都宮鷺の宮アパート建替計画(変更計画)

(※平成18年12月17日、第3回説明会(東京都都市整備局
都営住宅経営部住宅整備課)資料より抜粋)

都営鷹の宮アパート建替計画の変更について

2 当初計画(6月26日)からの建替計画案の変更について

配置図(変更案)	
団地名称	都営鷺の宮アパート
061217都営鷺の宮アパート建替計画説明会資料

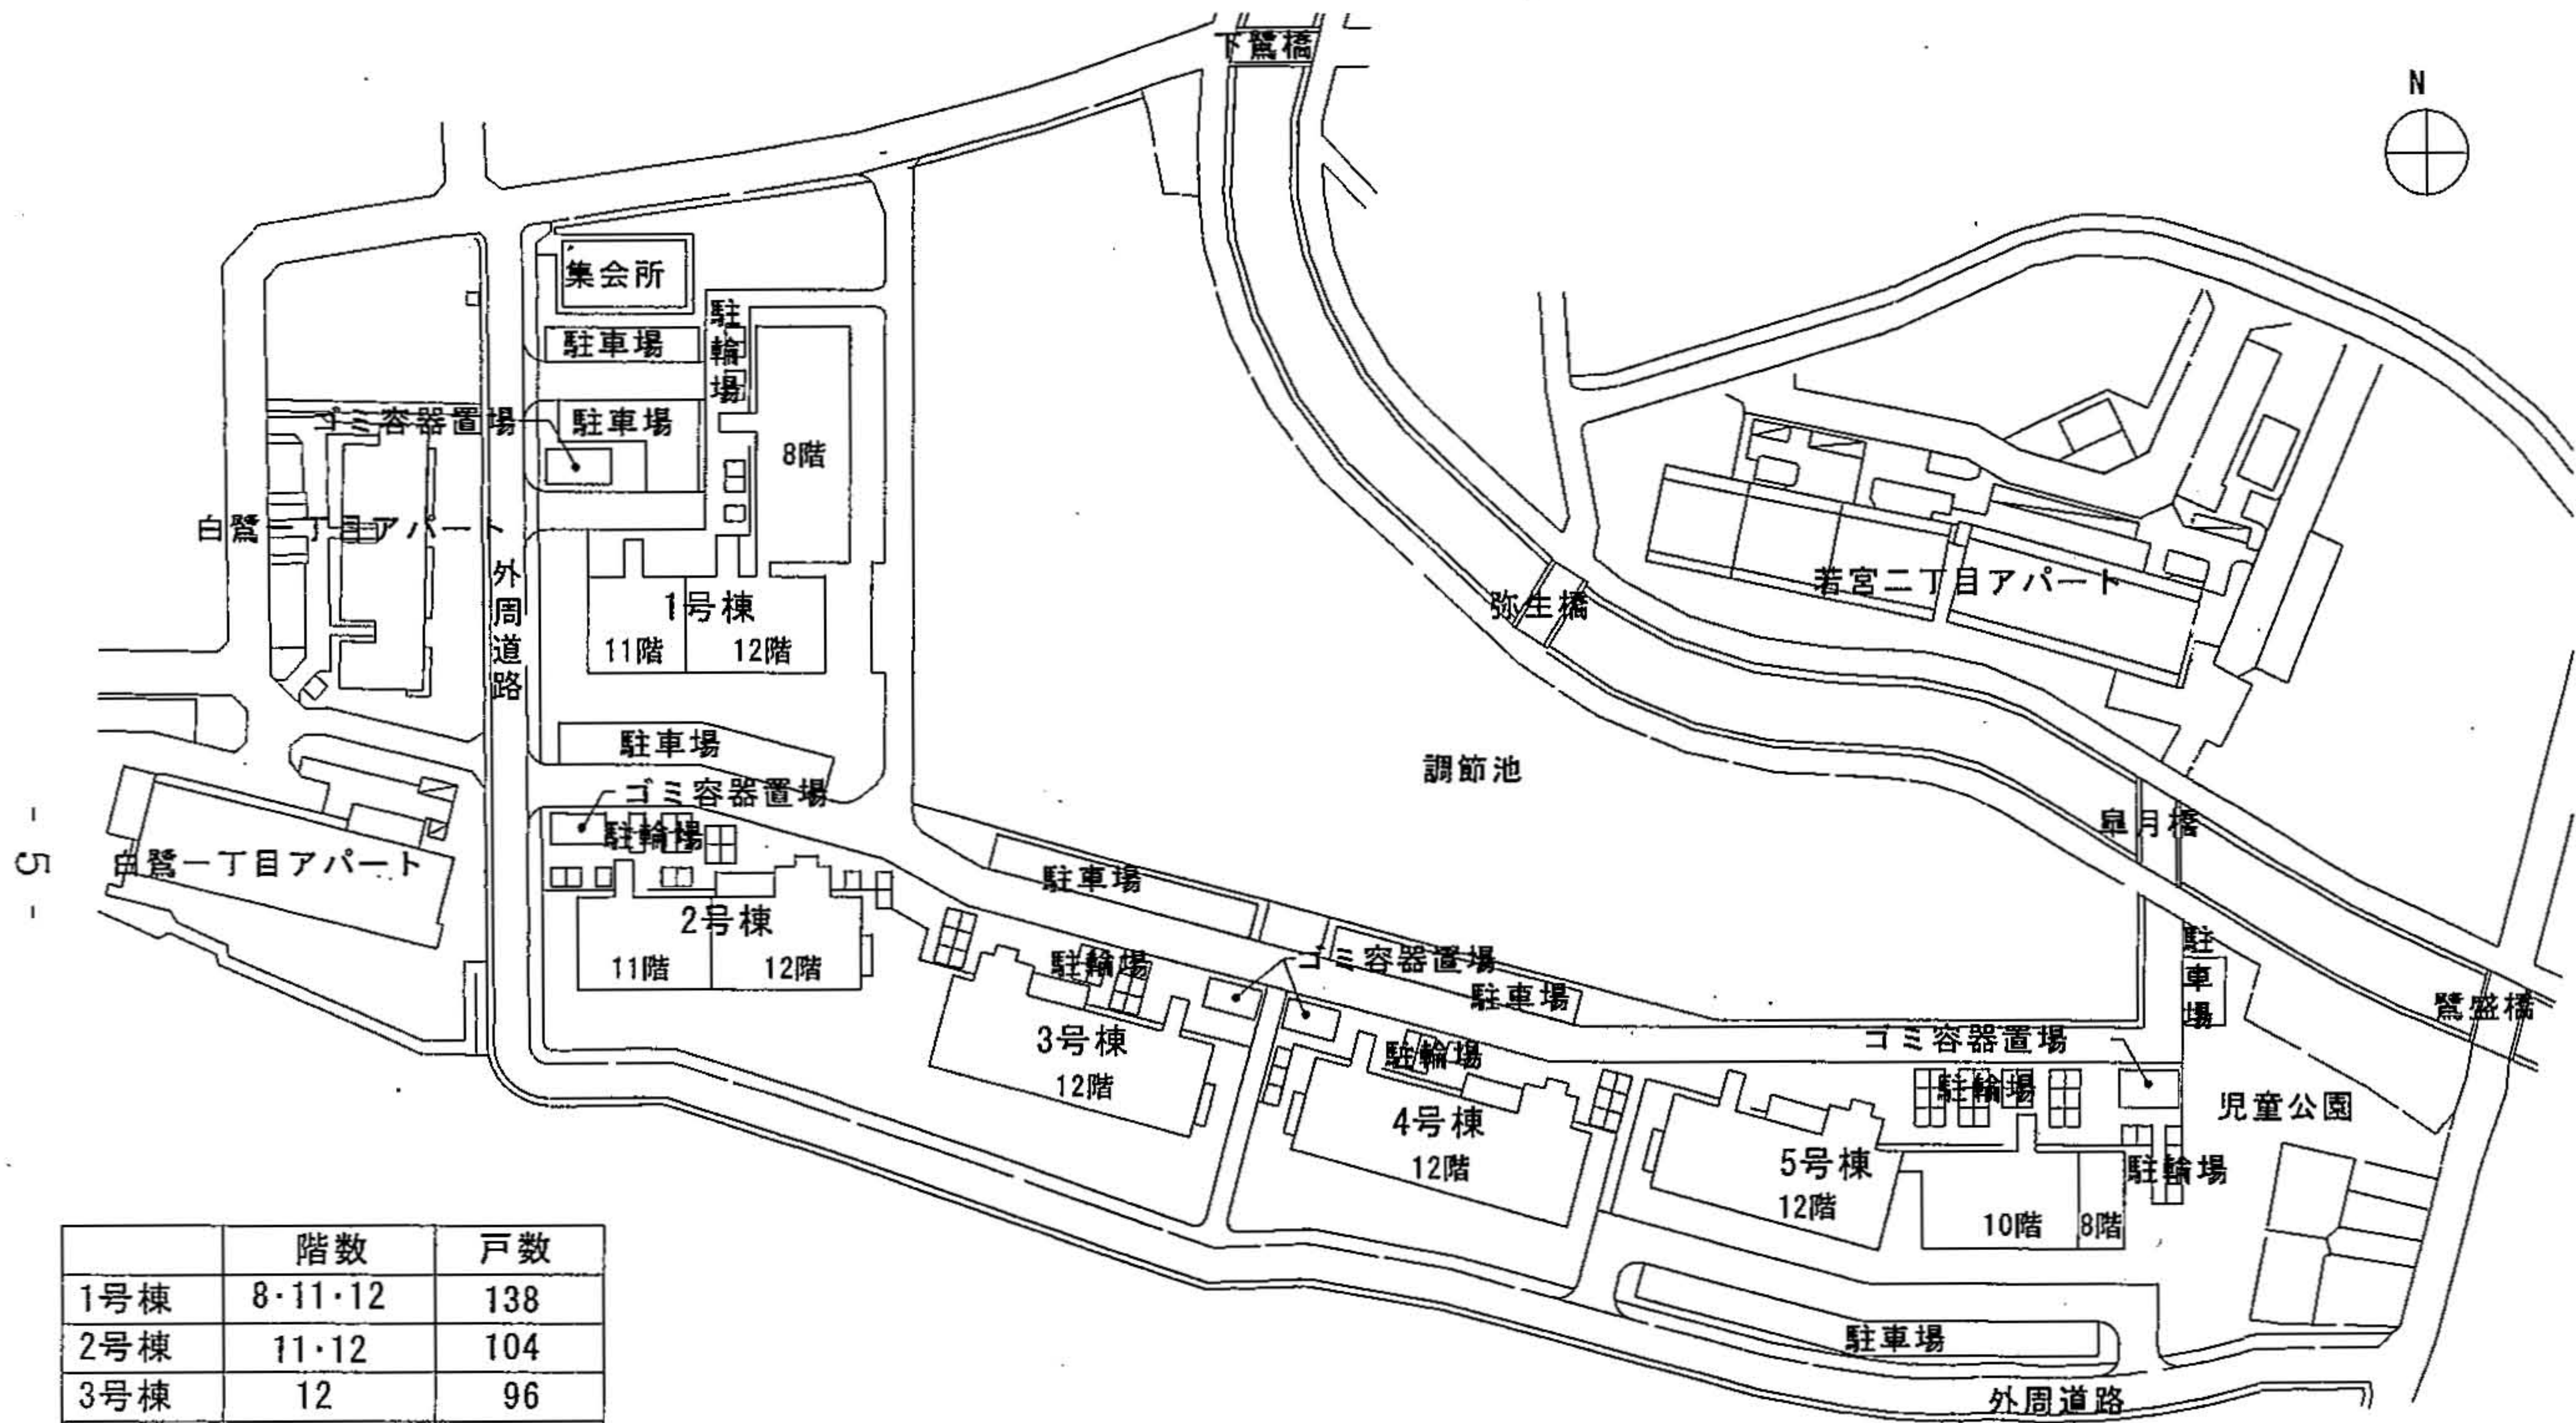
(1) 配置計画の再検討を行い、各棟とも北側へ約3m移動し、南側隣地との間隔を広げました。

当初建替計画案(6月26日説明会案)	変更案
当初の建替計画案では、各住宅棟と南側隣地境界線までの距離は約12mとしていました。	住宅棟の配置を再検討して、北側へ約3m移動することによって、隣地境界線までの距離を約15mとします。

(2) 住棟間隔の拡大を図りました。

風環境の変化を小さくするため、住宅棟の間隔を広げました。

当初建替計画案(6月26日説明会案)	変更案
当初の建替計画案では、各住宅棟間の距離は、平均で約8mとしていました。	住宅棟間の距離も再検討し、平均約11mに広げます。

(5)計画建物の階数を変更しました。

計画戸数を見直し、階数及び高さを変更しました。

当初建替計画案(6月26日説明会案)	変更案
当初の建替計画案では、建替え後の建物の階数を概ね14階・約40mとしていました。	計画戸数を見直し、12階・約34mとしました。
